Nantes, le 20 septembre 2024

**Objet :**  
**Renouvellement urbain du site de la Claverie sur la  
commune de Saint-Barthélemy-d'Anjou (49) // Arrêté du 22 juillet 2024  
portant décision de soumission à étude d'impact - Recours gracieux**

**Par le présent recours gracieux, nous souhaitons d'abord revenir sur les différents points soulevés dans votre Arrêté (I) avant de vous démontrer que ce projet ne comporte aucune incidence notable sur l'environnement (II), justifiant ainsi que vous reveniez sur votre décision.**

Figure 17 : Localisation des ICPE par rapport à la zone du projet

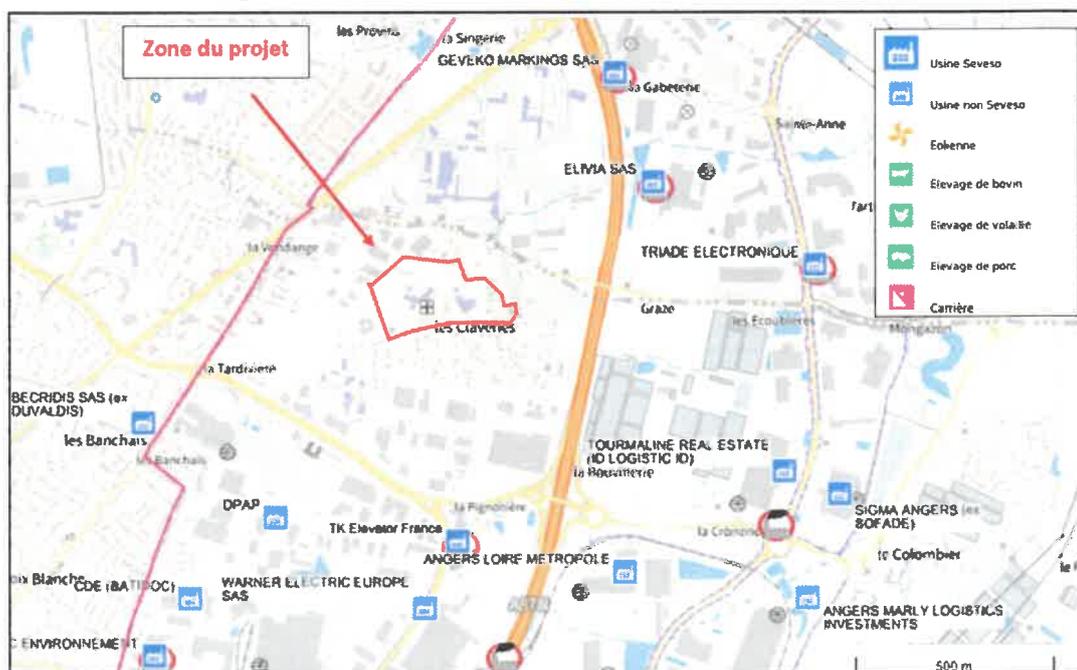
Dans le considérant n° 11, vous indiquez que le traitement de l'interface du futur quartier avec le secteur d'activités situé à l'ouest, potentiellement sources de nuisances sonores et olfactives, devrait être présenté.

Nous rappelons au préalable que le projet est éloigné des installations classées (ICPE) existantes et ne prévoit pas d'en intégrer dans son programme. La carte citée en page 31 de la notice jointe à la demande d'examen au cas par cas et reproduite ci-après le démontre :

*Figure 1 : Vue aérienne sur le site de la Claverie réaménagé*

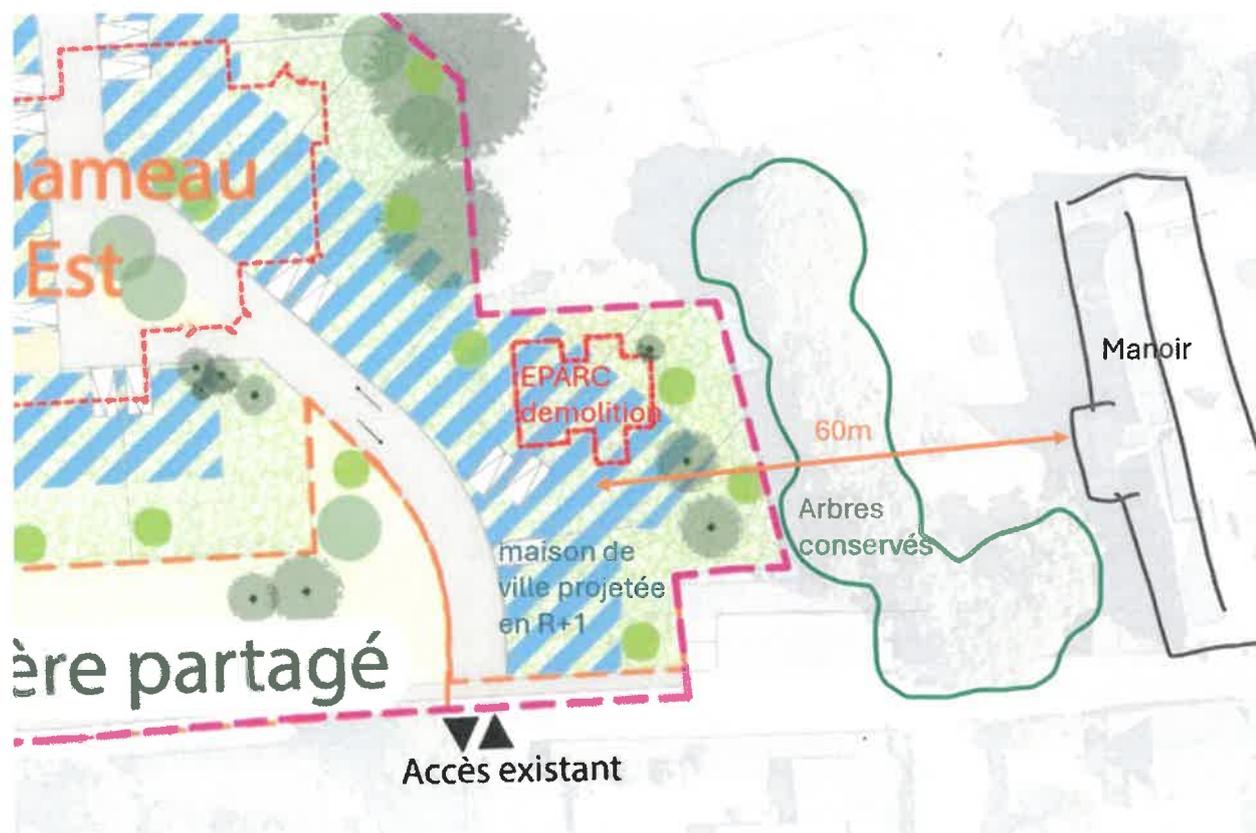
Vous concluez qu'une attention particulière devra être prise sur le traitement des espaces paysagers en limite avec l'ensemble remarquable, sachant qu'une petite partie de cet ensemble, situé au nord du terrain du manoir, est incluse dans le périmètre de l'OAP. Vous demandez également que les limites foncières soient renforcées en plantations pour réduire les co-visibilités et que les espaces arborés existants soient conservés et connectés entre eux, créant des corridors écologiques.

En réponse, nous précisons que pour les arbres situés en limite de propriété sur le foncier du manoir, un relevé de leur houppier a été effectué par un géomètre afin d'assurer la préservation de leur système racinaire dans le cadre du projet (pièce jointe n° 6).

En lieu et place du bâtiment existant EPARC situé au plus proche du manoir, des logements rentrant dans la volumétrie de l'existant sont projetés, conformément à l'OAP, et ne modifient donc pas le cône de vue actuel et la visibilité vers le manoir.

Les éléments complémentaires ci-dessous l'illustrent :
